再処理施設 廃棄物管理施設

設工認申請の対応状況について 基準地震動に基づく入力地震動の策定（地盤モデル）

令和6年2月29日

1. 前回会合の指摘事項に対する回答

施工年代別のVs平均による G_0 分布と回帰（近傍孔の影響確認）

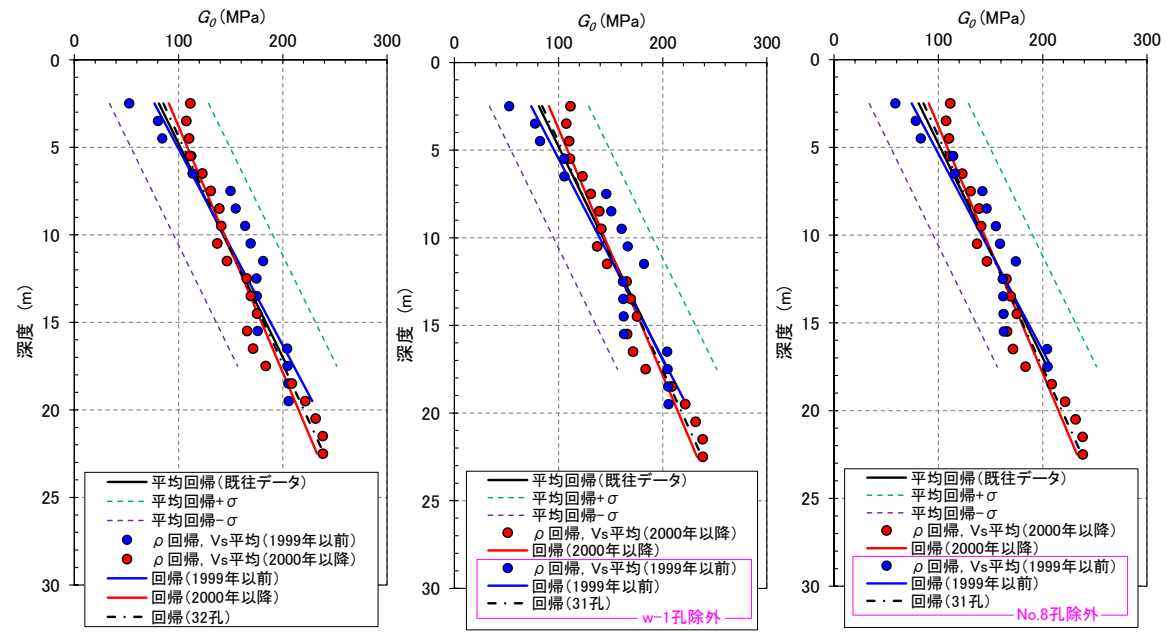
【No.2】 D.表層地盤の物性値等に係る指摘事項（前回会合資料P15）

➤ 埋戻し土について、今回の追加調査結果を含めた整理に問題がないことについて改めて説明すること。

➤ 近傍する孔のデータ（w-1孔, No.8孔）の棄却を踏まえた物性値への影響について以下に示すとおり確認し、「2.」に反映。

- 今回追加した地下水位観測孔2孔のうち1孔（w-1孔）が既往調査におけるNo.8孔と近傍（左下図の南西部、6m程度の離隔）にあることから、これら近傍の2孔のデータによる重みが全体の整理結果に影響を与えないことを確認した。
- 施工年代別のVs平均から求められる G_0 分布について、全32孔としたもの、w-1孔を除外した31孔としたもの及びNo.8を除外した31孔としたものの比較を右下図に示す。それぞれの1孔を抜いた各2ケースは、全32孔を用いたものと大きな差は認められない。
- 以上より、全孔から得られる G_0 分布に対して、近傍にあるそれぞれの孔を棄却した G_0 分布には、同様の傾向（既往データのばらつき範囲内、 G_0 分布回帰）が得られていることから、w-1孔を含む32孔による整理に問題はない。

図a ACグループの岩盤部分の物性値等のデータ整理に用いるデータ

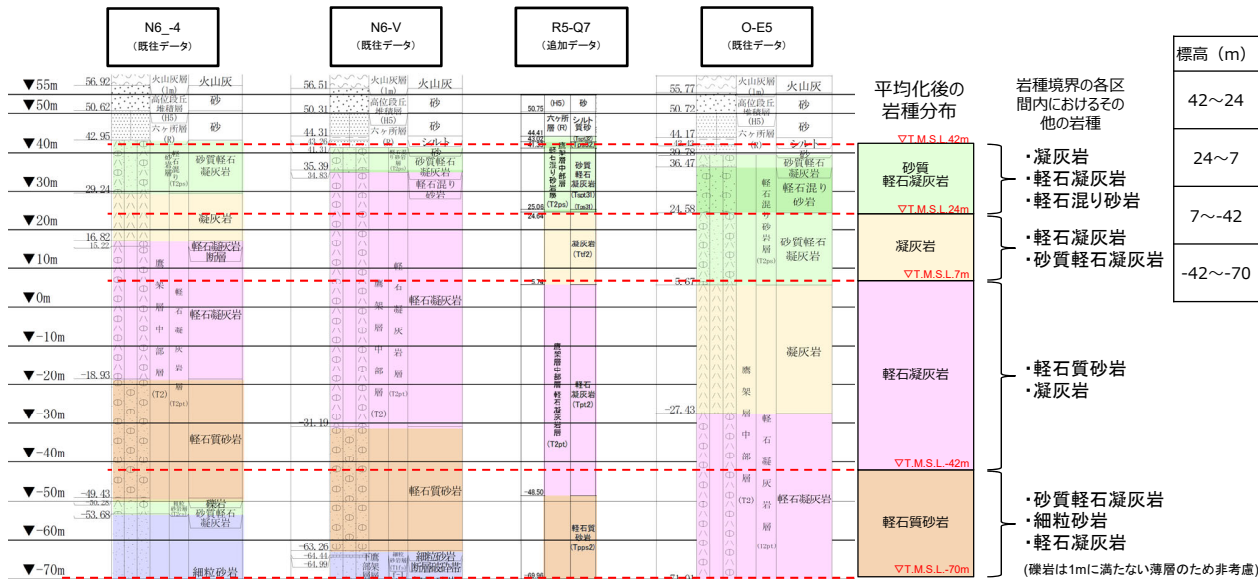
【No.3】 A.岩盤部分の物性値等に係る指摘事項（前回会合資料P27）

➤ 岩盤部分の物性値等の平均化における各岩種の単位体積重量及び非線形性の扱いについて説明を行うこと。

➤ 以下に示すとおり、各岩種における単位体積重量及び非線形性の扱いについて整理を行った。

- 地盤モデルの設定においては、地盤の増幅特性を捉えることが主眼となることから、速度構造の特徴（PS検層結果における速度の切り替わり等）に重点をおき、平均化した岩種境界の各区間において、速度及び単位体積重量について平均化を実施している。
- 単位体積重量については、岩種によって値が異なる場合もあるが、地盤の増幅に寄与するパラメータであるせん断弾性係数 G_0 は、S波速度 V_s の二乗と密度 ρ の積で算定される（ $G_0 = \rho \cdot V_s^2$ ）ことを踏まえ、速度に重点を置いた整理を行うこととし、岩種境界の各区間内で平均化している。
- また、「B.岩盤部分の剛性の非線形性」の検討においては、ひずみ依存特性（ G/G_0 - γ 関係）の設定のために、各区間において岩種の設定が必要となることから、岩種の設定にあたっては、各区間内の岩種の重みを踏まえた設定をしている。（図aに、ACの岩種分布の平均化の例を示す。）
- 上記の設定においては、各区間で一つの岩種を設定することとなるため、各区間におけるその他の岩種の影響について、ACグループを対象に、「B.岩盤部分の剛性の非線形性」において整理した岩種ごとの有効せん断ひずみに基づき、各深度において、PS検層データで確認される複数の岩種に対し、剛性低下率を確認した。（表a及び図bに、各岩種の有効せん断ひずみに対する剛性低下率の比較を示す。）
- 上記の確認の結果、 S_s 地震時のひずみレベルにおいては、各岩種の剛性低下率の差は小さいことから、各区間で一つの岩種を設定することに問題はないと判断した。
- 以上のことから、各データの岩種が異なる場合においても、単位体積重量及び岩種分布を平均化して設定することに問題はないと考える。

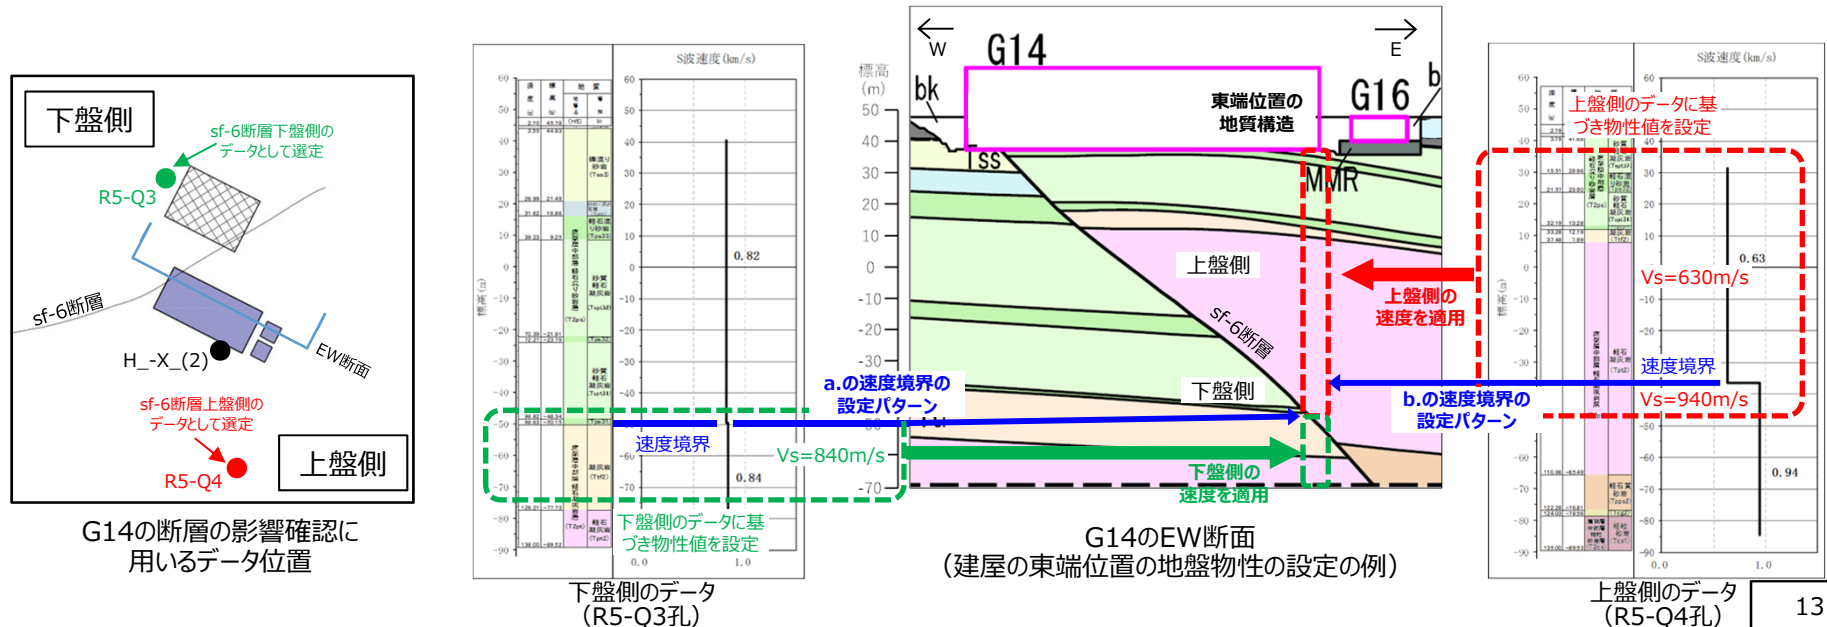
【No.4】 A.岩盤部分の物性値等に係る指摘事項（前回会合資料P30）

➤ 断層の影響確認における上盤側及び下盤側の条件設定に用いるPS検層結果の適用について、統一的な考え方及び個々の施設において判断した内容の説明を行うこと。

➤ 断層の影響確認における上盤側及び下盤側のPS検層結果の適用について、統一的な考え方を整理し、「4.」に反映。また、ACグループにおいて個別に判断した内容を整理した。

- PS検層結果の選定においては、断層の上盤側及び下盤側それぞれの地質構造の特徴が捉えられているデータとして、建物設置範囲の各位置（建物の東西南北端）に分布する岩種を網羅するようなデータを選定することを基本とする。
- 建物設置範囲の各位置における地盤物性の設定においては、上記に基づき選定したデータを用い、建物設置範囲の各位置の地質構造に合わせて速度境界レベルの補正を行う。速度境界レベルの補正は以下の観点で行う。（下図には、G14の東端位置における地盤物性の設定について示す。）
 - 選定したデータにおいて、岩種境界レベルと速度境界レベルが同一の場合は、建物設置範囲の各位置においても、同じ岩種の境界レベルに速度境界を設定する。
 - 選定したデータにおいて、特定の岩種内に速度境界が確認される場合は、同じ標高においては同程度の上載圧が作用すると考えられることから、建物設置範囲の各位置における当該岩種内においても、同じ標高に速度境界があることを仮定する。
- 設定した速度構造を用いて、基礎底面レベルの入力地震動を算定し、グループにおいて整理した物性値等（G14の場合は「4.」の整理結果を踏まえ、R5-Q4孔に基づく物性値等及びH_X(2)に基づく物性値等による入力地震動と比較する。
- なお、ACにおける断層の影響確認に用いるPS検層結果の適用においては、一部の岩種が得られていないPS検層結果を選定している。これについては、当該岩種が得られている近傍のPS検層結果の傾向から、当該岩種が速度構造へ与える影響は小さいと判断し、そのPS検層結果を適用することとした。

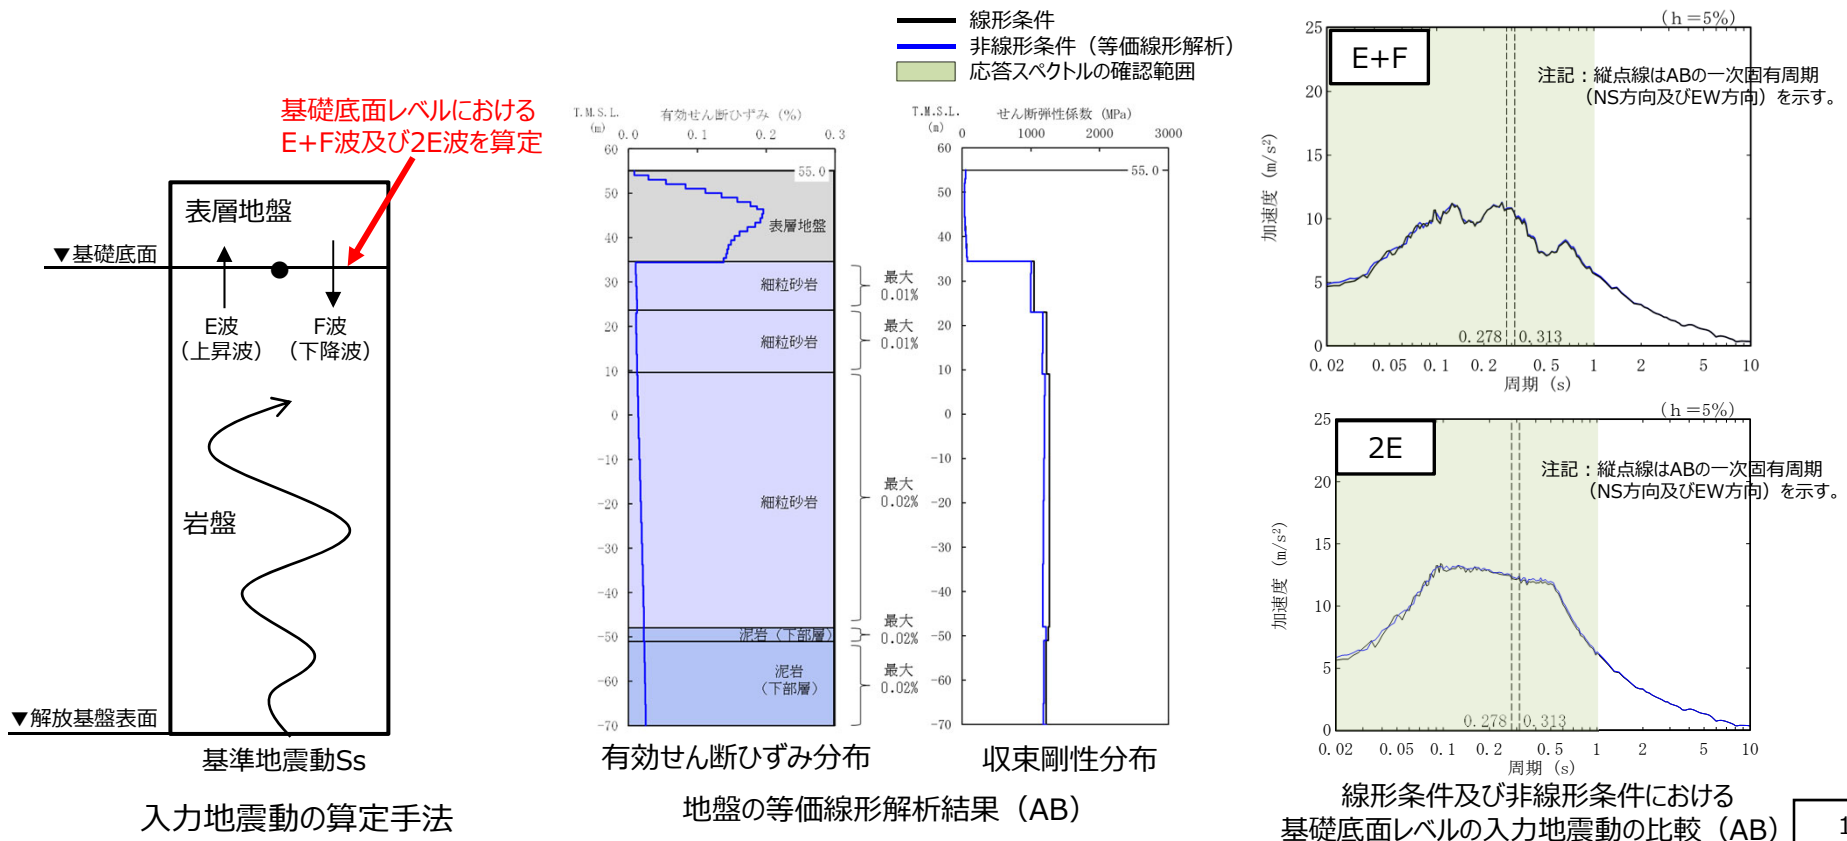
【No.5】 B.岩盤部分の剛性の非線形性に係る指摘事項（前回会合資料P36他）

➤ 岩盤部分の剛性の非線形性について、その影響をより正確に確認する観点で、基礎底面位置における2Eの比較を行うこと。

➤ 岩盤部分の剛性の非線形性を考慮した条件において、以下に示す手法に基づき、各建物・構築物の基礎底面レベルにおける入力地震動（2E波）を算定し、線形条件における入力地震動（2E波）との比較を行った。

➤ 岩盤部分の剛性の非線形性が入力地震動に及ぼす影響を確認した結果、AA周辺グループについては、岩盤部分の剛性の非線形性の影響のみに着目した結果として、2E波による結果から、非線形条件と線形条件の応答スペクトルの大きさは一致することから、岩盤部分の剛性の非線形性が入力地震動の算定結果に及ぼす影響はないと判断。

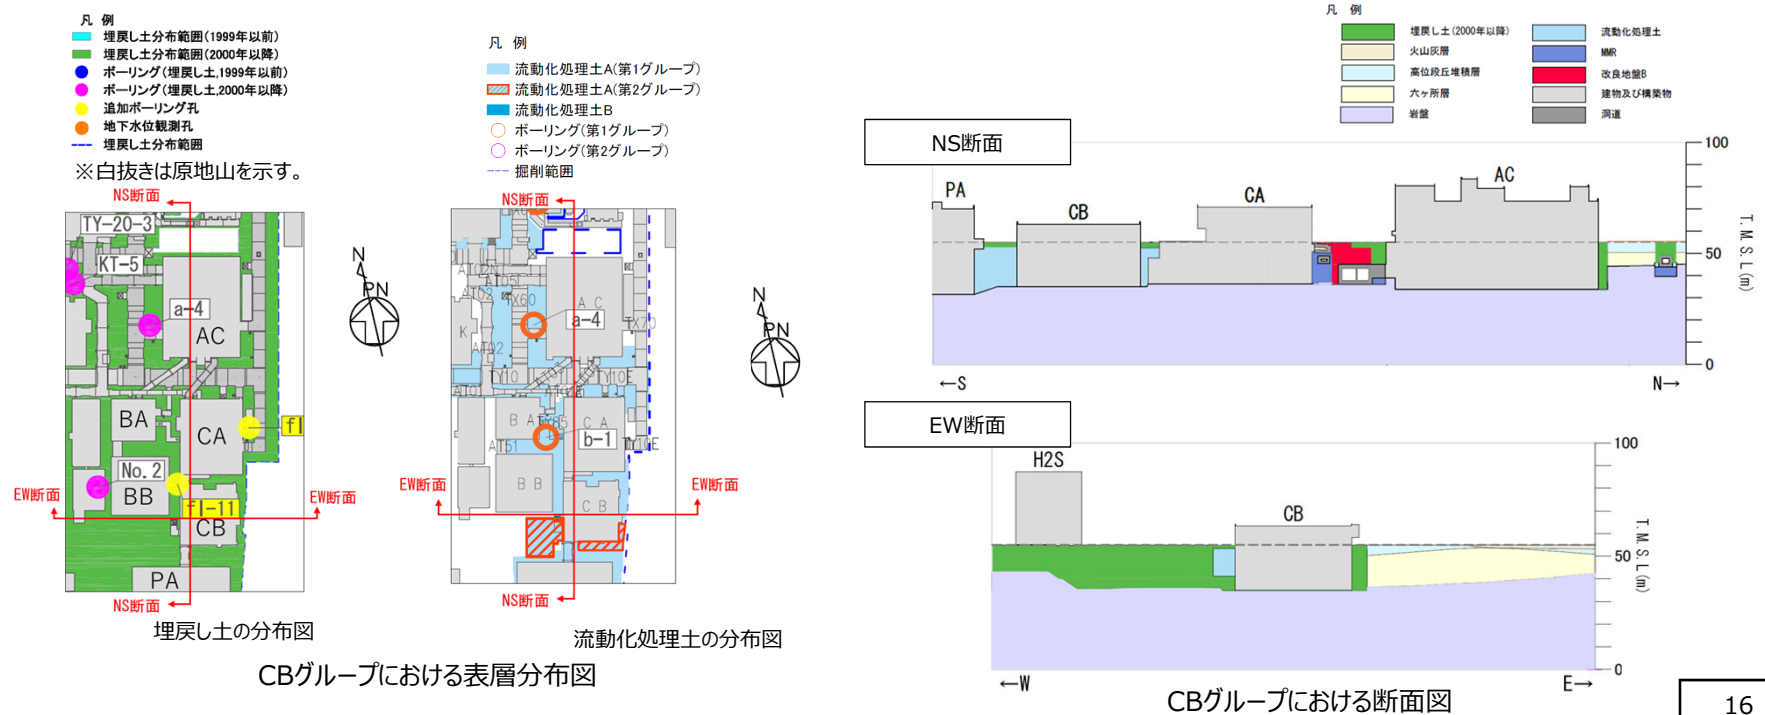
【No.7】 D.表層地盤の物性値等に係る指摘事項（前回会合資料P40他）

➤ 表層地盤の物性値等について、埋戻し土を設定することの判断根拠として、平面・断面図を用いた建物・構築物周辺の状況の説明を行うこと。

➤ 各グループにおける表層地盤の分布状況について、平面図及び断面図を用いた整理を行った。

➤ CBグループの周囲は、2000年以降に施工した埋戻し土が分布し、洞道周辺や建屋の南側等において、埋戻し土よりも剛性の大きい流動化処理土が分布している。

➤ また、建屋東側は山留掘削となっており、埋戻し土の分布範囲は狭いものの、建屋の3方向が埋戻し土よりも剛性の大きい地盤に囲まれている。

➤ 表層地盤には異なる埋戻し材料が混在しているが、剛性の小さい地盤を一律に考慮することで、地盤のひずみが大きく評価され、さらに、岩盤との剛性のコントラストが大きくなることにより表層地盤における地震動の増幅が大きくなる傾向となることを鑑み、表層地盤の物性値としては、施工年代によらず同一に整理した埋戻し土における深度依存回帰を用いる。
